社会経済研究所「電力経済研究」No.69

特集「脱炭素化のために電化にどう向き合うか」の記載内容の訂正について

論文「ロックイン問題を考慮に入れた給湯分野の経済合理的なCO<sub>2</sub>削減可能性—家庭CO<sub>2</sub>統計の個票データを用いた将来分析—」につきまして、本来掲載すべきものとは異なる図とその解説文章を掲載していることがわかりました。すでにダウンロードされた皆様にはご迷惑をおかけしますことを深くお詫びいたします。なお、論文の主な結論には変更はございません。

①-2 p.50 「図4 CO<sub>2</sub>排出係数シナリオ別のCO<sub>2</sub>排出量」

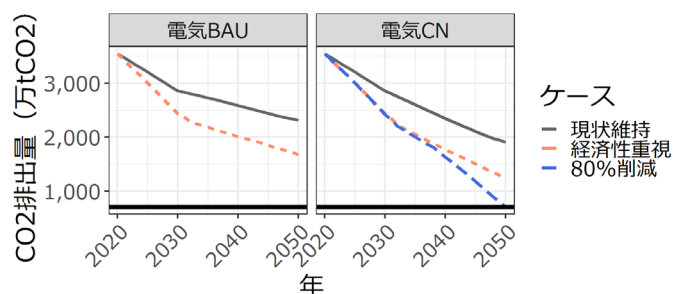
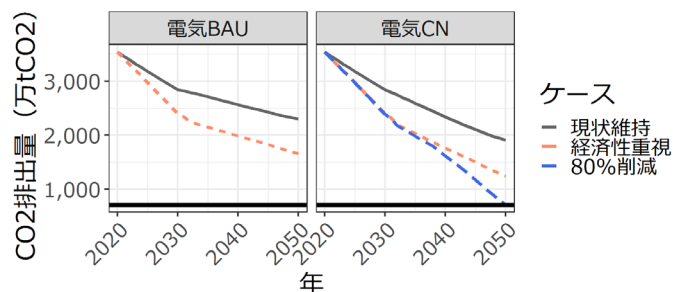
CO<sub>2</sub>排出量の図を下記の通り訂正いたします。

- (正) 図4左側の電気BAUシナリオでは、現状維持ケース(2050年時点で2,315万tCO<sub>2</sub>)が経済性重視ケース(2050年時点で1,684万tCO<sub>2</sub>)より排出量が多い。
- (誤) 図4左側の電気BAUシナリオでは、現状維持ケース(2050年時点で2,300万tCO<sub>2</sub>)が経済性重視ケース(2050年時点で1,661万tCO<sub>2</sub>)より排出量が多い。

② p.50 「図5 エネルギー別の最終エネルギー消費量」

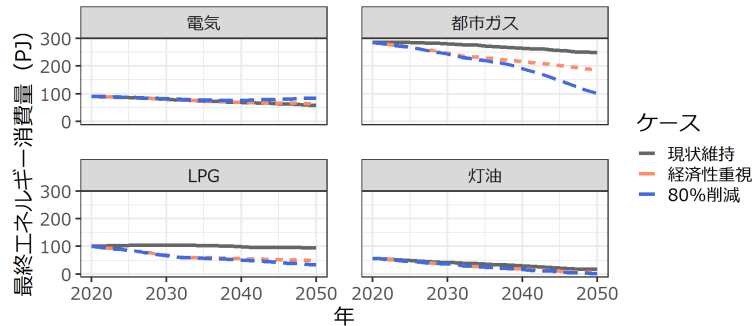
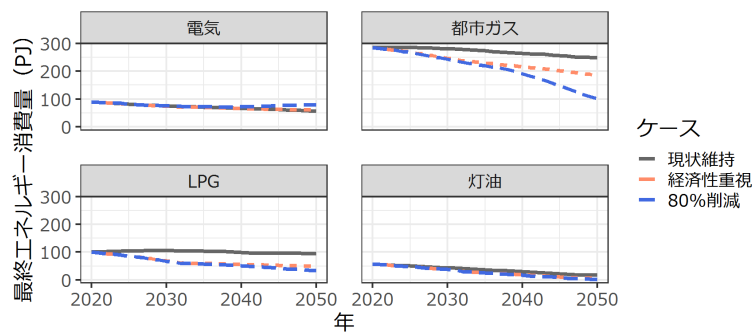
最終エネルギー消費量の図を下記の通り訂正いたします。なお、訂正により変更が生じるのは「電気」のみです。

③-3 p.54 「図10 各年における総費用（左）と2050年の総費用の内訳（右）」

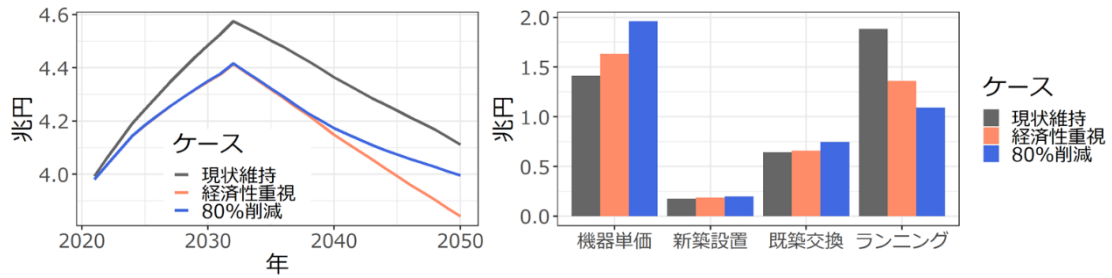
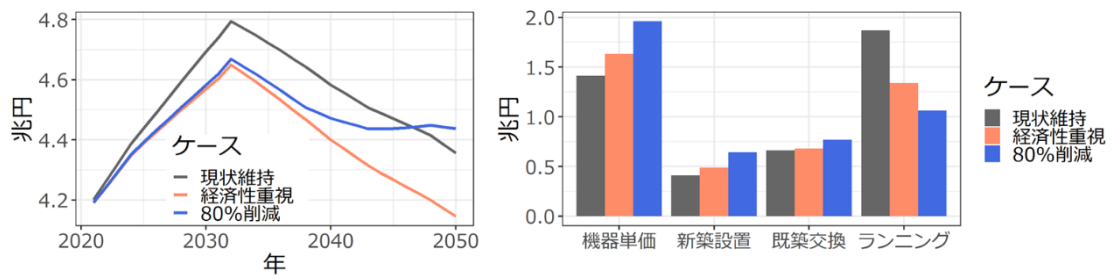
(誤) そのため、総費用は経済性重視ケースよりも高く、2050年付近に関しては現状維持ケースよりも高くなる。

(誤) 後述するように費用は精緻化の余地があるため参考としての値となるが、現状維持ケースと比較した2020年から2050年までの期間の総費用は、経済性重視ケースでは約4.3兆円抑制、80%削減ケースでは約2兆円抑制となる。

総費用及び内訳の図を下記の通り訂正いたします。

(正) そのため、総費用は経済性重視ケースよりも高くなる。

(正) 後述するように費用は精緻化の余地があるため参考としての値となるが、現状維持ケースと比較した2020年から2050年までの期間の総費用は、経済性重視ケースでは約5.1兆円抑制、80%削減ケースでは約4.1兆円抑制となる。

④ p.54 「図11 2050年における世帯人数別の費用（左）と4人世帯の費用内訳（右）」

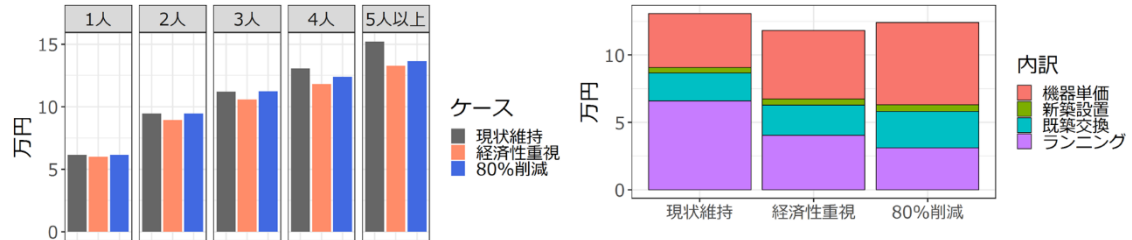
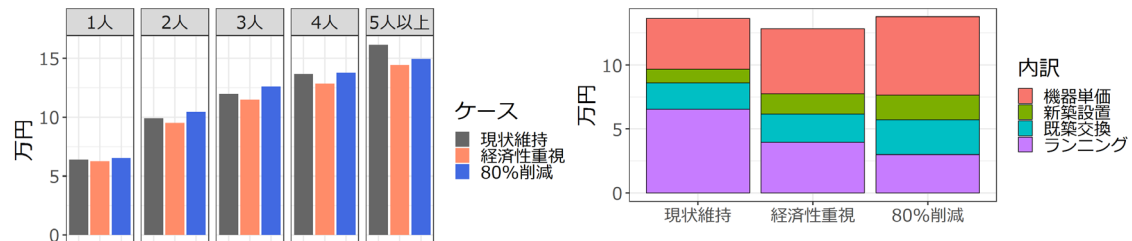
費用及び内訳の図を下記の通り訂正いたします。

⑤-2 p.55 「図12 2050年・4人世帯における建物種別の費用」

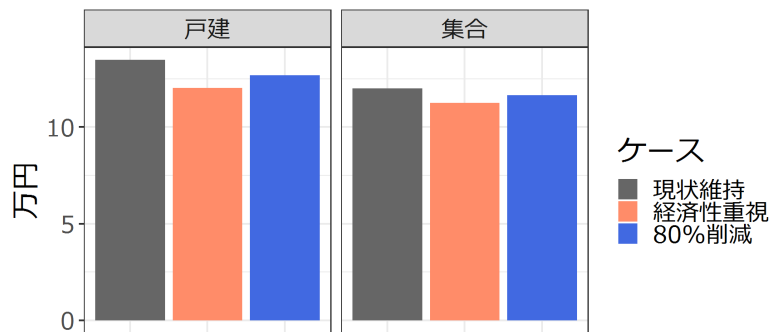
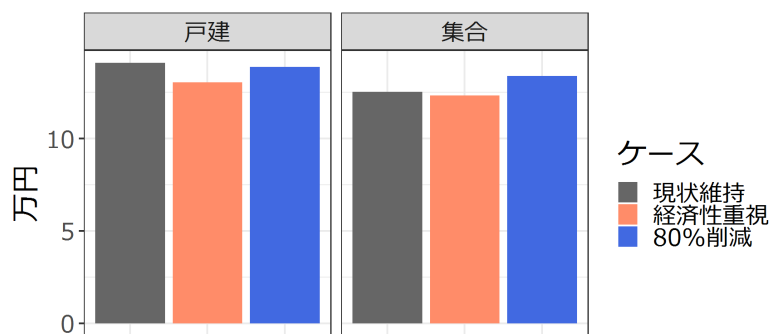
費用の図を下記の通り訂正いたします。

- (正) また、現状維持ケースと80%削減ケースの比較を行うと、戸建て住宅、集合住宅ともに80%削減ケースの費用が安い。（中略）戸建て住宅の方が経済性を高める余地が残されている傾向や、集合住宅の2人以下世帯では現状維持ケースと比較して80%削減ケースでの費用がより高くなり、5人世帯においては安くなるものの戸建て住宅ほどではないといった傾向がある。
- (誤) また、現状維持ケースと80%削減ケースの比較を行うと、戸建て住宅では80%削減ケースの費用が安く、集合住宅では高い。（中略）戸建て住宅の方が経済性を高める余地が残されている傾向や、集合住宅の方が現状維持ケースと比較して80%削減ケースでの費用がより高くなり、5人世帯においては安くなるものの戸建て住宅ほどではないといった傾向がある。

- （正）このとき、できるだけ費用を抑えたとしても、2050年の給湯関連費用が経済合理的な機器採用を続けた場合と比較して高くなる。
- （誤）このとき、できるだけ費用を抑えたとしても、人数の少ない世帯では、2050年の給湯関連費用が現状の機器採用を続けた場合と比較して高くなる。

- （正）そのため、集合住宅では戸建て住宅よりも現状と比較してCO<sub>2</sub>大幅削減にあたり削減できる費用が小さくなる。（中略）対策を早期から進める必要性や、戸建て住宅よりも費用削減が小さくなることを考慮すると、補助などによる後押しも検討に値する。
- （誤）そのため、集合住宅では戸建て住宅よりも現状と比較してCO<sub>2</sub>大幅削減にあたり必要な追加費用が大きくなる。（中略）対策を早期から進める必要性や、戸建て住宅よりも大きくなる追加費用を考慮すると、補助などによる後押しも検討に値する。
